Mission régionale d'autorité environnementale

**Avis délibéré de la Mission régionale d'autorité environnementale
de la région Nouvelle-Aquitaine
sur le projet d'aménagement d'une centrale photovoltaïque
sur la commune de Saint-Brice-sur-Vienne (87)**

n°MRAe 2018APNA144

Localisation du projet : Commune de Saint-Brice-sur-Vienne (87)
Maître(s) d'ouvrage(s) : Société Urba 51
Avis émis à la demande de l'Autorité décisionnaire : Préfet de la Haute-Vienne
En date du : 30 mai 2018
Dans le cadre de la procédure d'autorisation : Permis de construire
L'Agence régionale de santé et le Préfet de département au titre de ses attributions dans le domaine de l'environnement ayant été consultés.

Corridors et réservoirs de biodiversité (en vert pour les milieux boisés et en bleu pour les milieux humides)

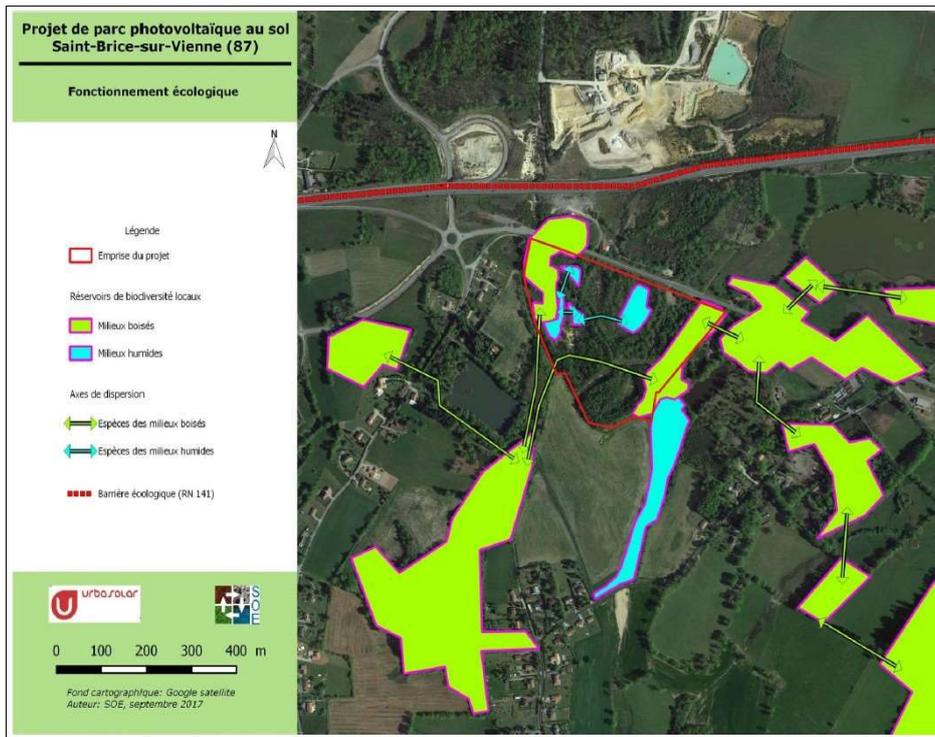
Un niveau d'enjeu faible est attribué pour les boisements. Or, les boisements en bordures est et ouest ont été identifiés comme réservoirs de biodiversité selon la cartographie figurant en page précédente. **Il y aurait ainsi lieu de requalifier le niveau d'enjeu de ces secteurs particuliers.**

Perceptions visuelles (faibles en vert, modérées en jaune) – extrait du dossier

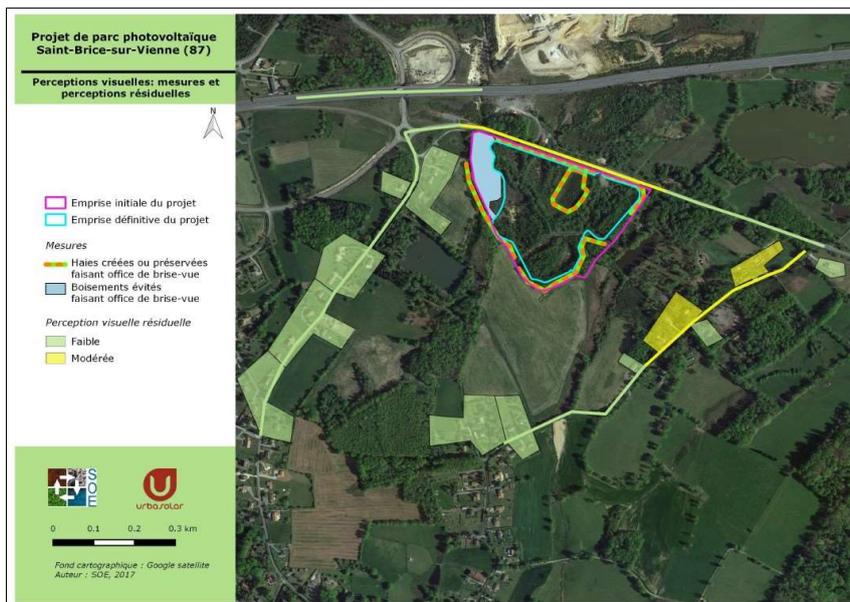
Ces mesures, cartographiées ci-après, permettent de réduire la perception visuelle sur le projet. Des perceptions résiduelles de niveau modéré subsistent toutefois à l'est du projet.
